**Raddoppio della linea
Codogno - Cremona - Mantova**

TRATTA CODOGNO- PIADENA

CONTRIBUTO AL DIBATTITO

Paolo Capelli (5)

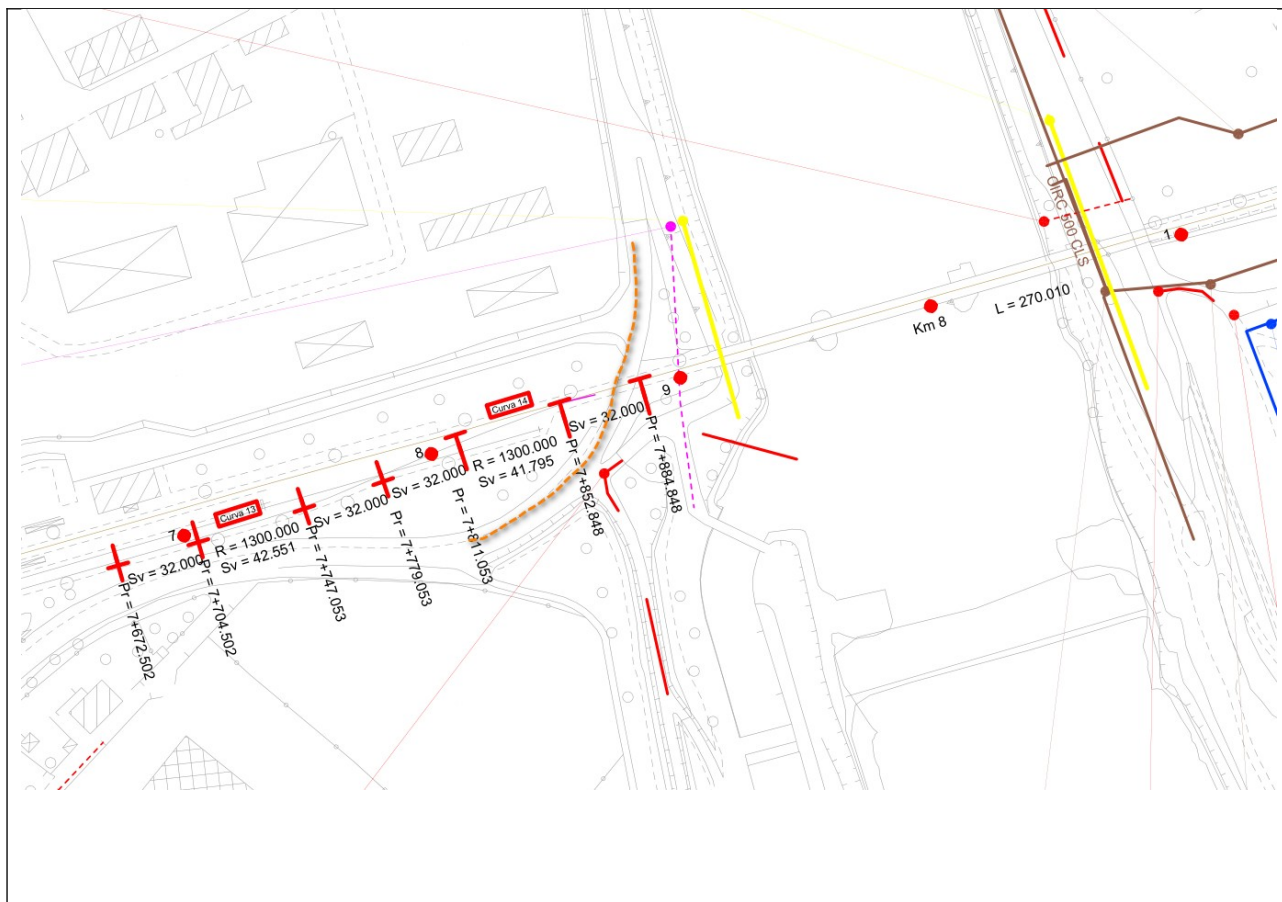
Analizzando la tavola NM3R01R53P6SI0000004A che censisce i sottoservizi nell'area della stazione di Pizzighettone risulta non inserito il tracciato della fibra ottica posato da Open Fiber nel corso del 2022.

Il tracciato dovrebbe essere stato realizzato in microtrincea ed essere sul lato destro di via Lungo Adda attraversando di conseguenza il PL dal medesimo lato, indicativamente come indicato dal tratteggio arancione nell'immagine allegata.
